## 改善箇所説明図

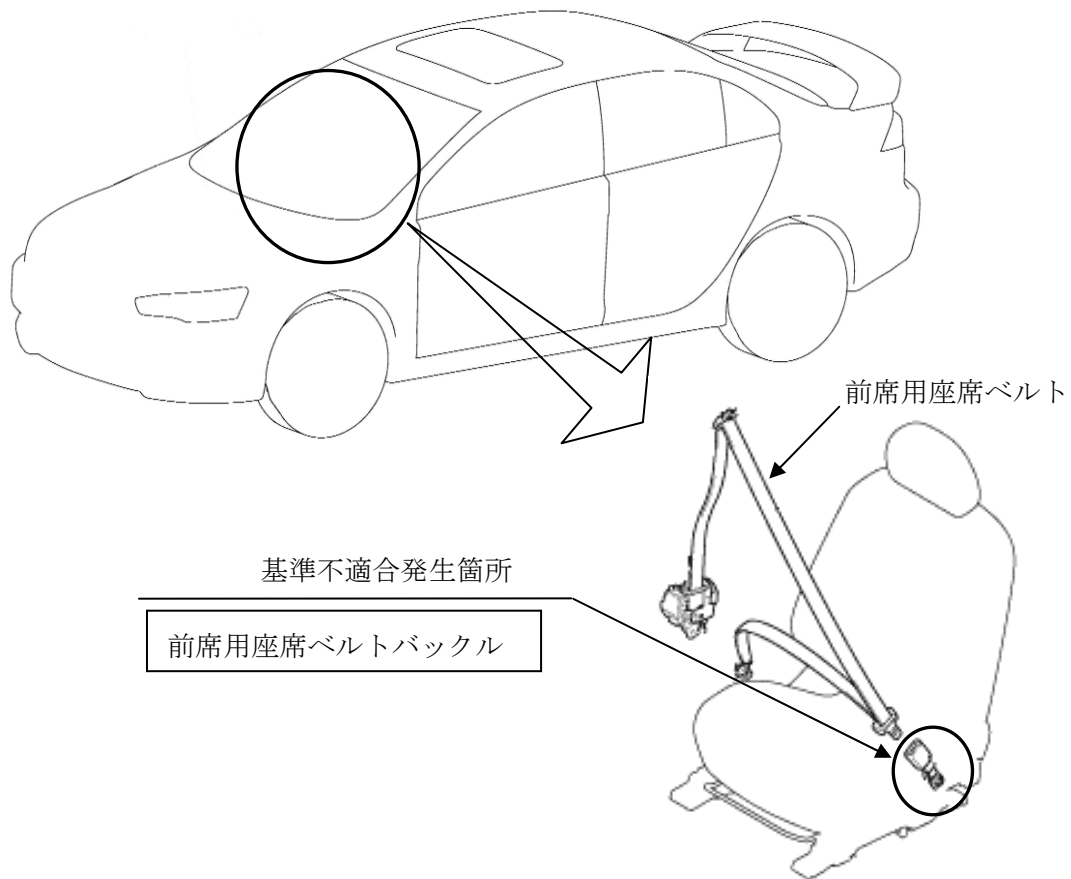
前席用座席ベルトのバックルにおいて、バックルの組立工程が不適切なため、バックル内部構成部品が折損しているものがある。そのため、当該折損破片がバックル内部に噛み込むと、ベルトを装着できなくなるおそれがある。

全車両、当該バックルを良品と交換する。

注：図中の  内は交換部品を示す。
